**CONCORSO DI IDEE IN DUE GRADI
SENIOR CITY CORTINA D'AMPEZZO (BL)**

quesiti

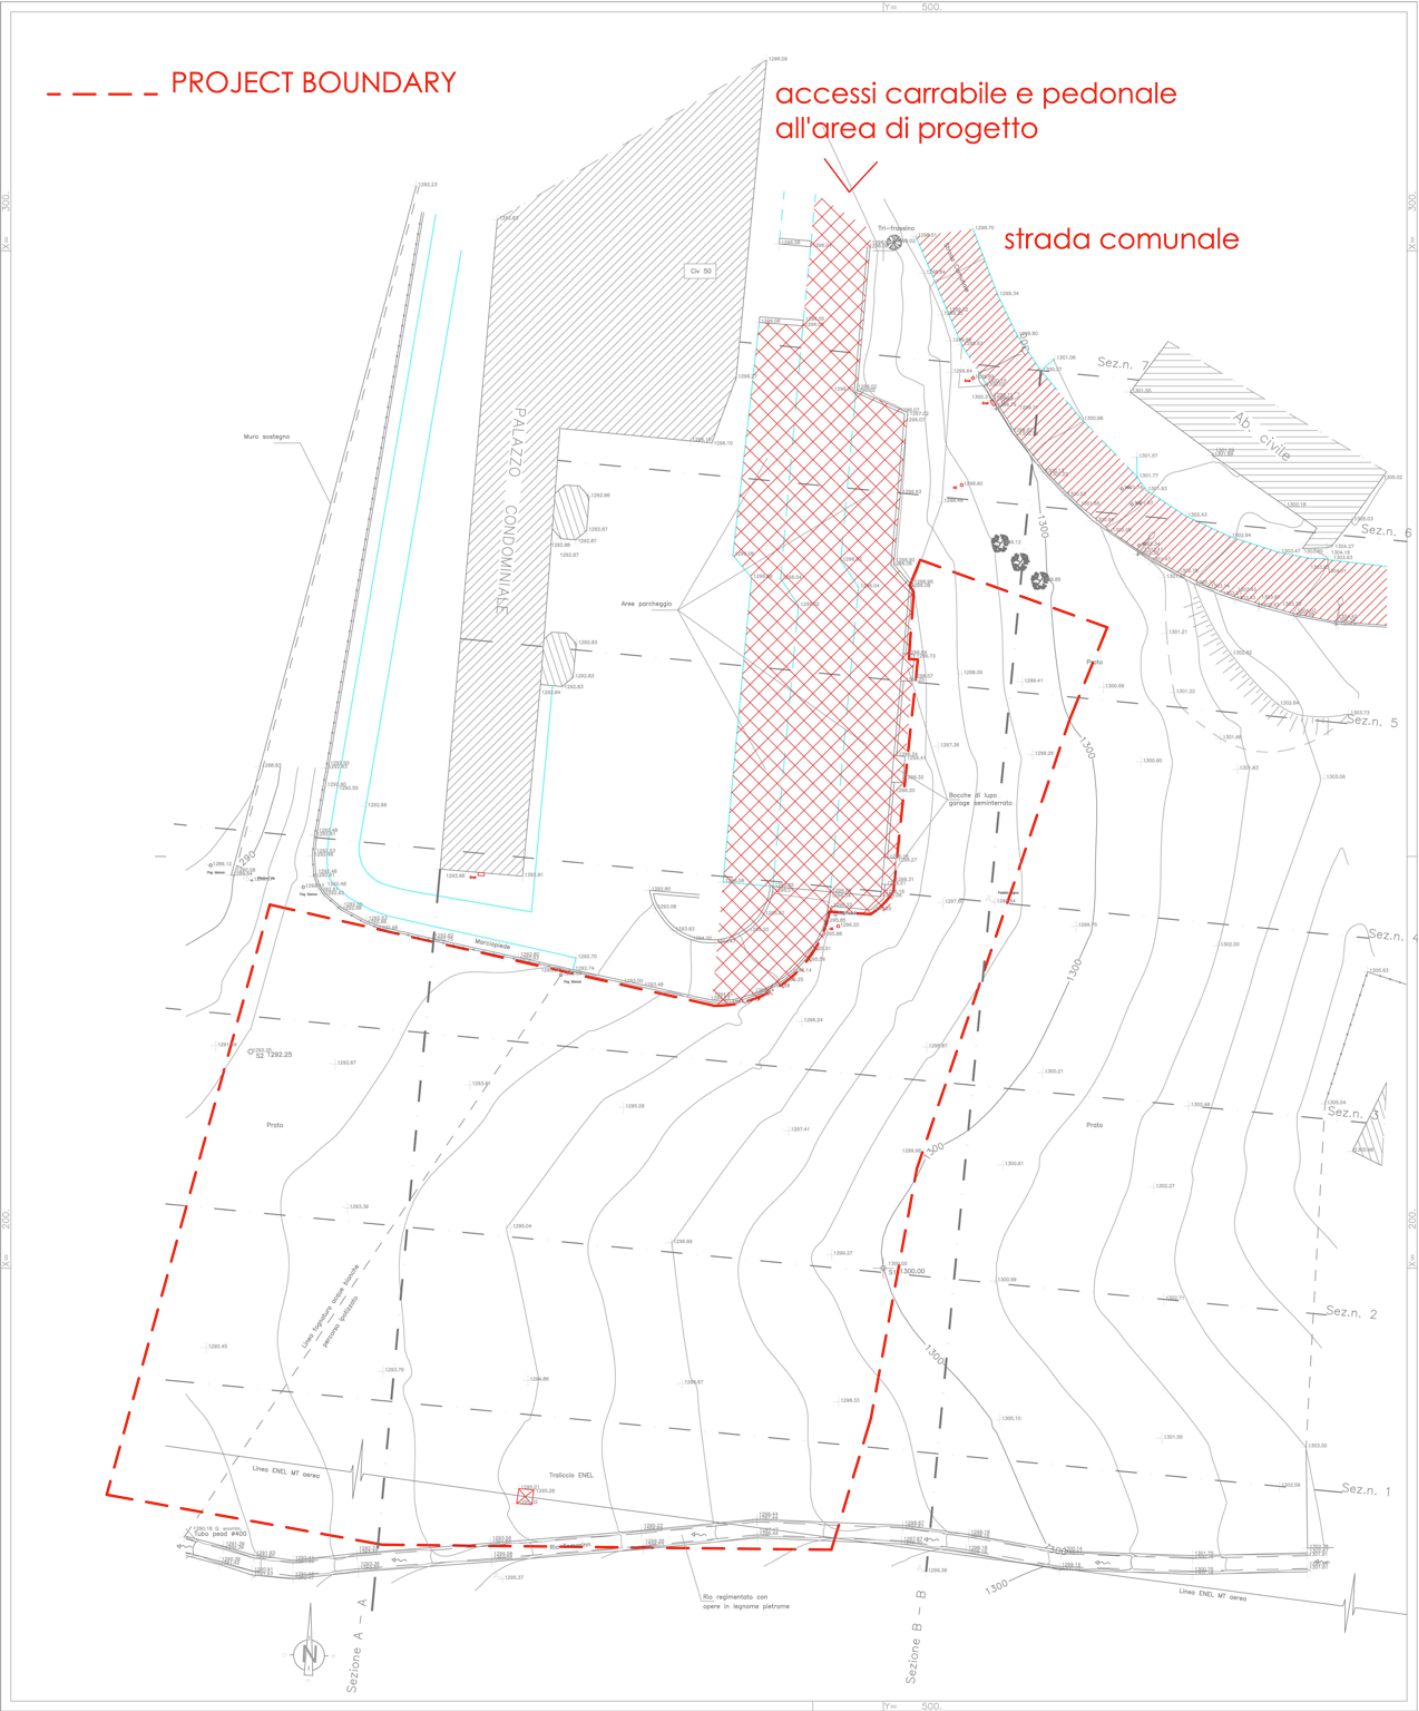
Per quanto riguarda invece la proposta progettuale, per accedere al lotto di progetto, è possibile sfruttare la strada di accesso del lotto adiacente?

Deve essere prodotto l'accesso pedonale ed al parcheggio all'edificio attraverso il parcheggio del Palazzo condominiale? Oppure si può accedere attraverso la Strada Comunale?

Negli allegati al bando di concorso non è indicato l'accesso carrabile al lotto d'intervento. La collocazione di quest'ultimo è a discrezione del progettista oppure è possibile avere ulteriori indicazioni in merito?

- **L'accesso all'area sia carrabile che pedonale avviene dal parcheggio dell'edificio residenziale adiacente; il traffico veicolare è a due sensi di marcia; vedi nuova planimetria allegata.**
- **Non è prevista la possibilità di un collegamento diretto tra la pista ciclopedonale e l'area di intervento.**
- **La fermata del servizio autobus urbano ed extraurbano è collocata lungo la strada statale al bivio con la strada comunale; lungo la strada comunale di Chiave, in corrispondenza dell'uscita del parcheggio, e' presente una fermata della linea di autobus urbani.**
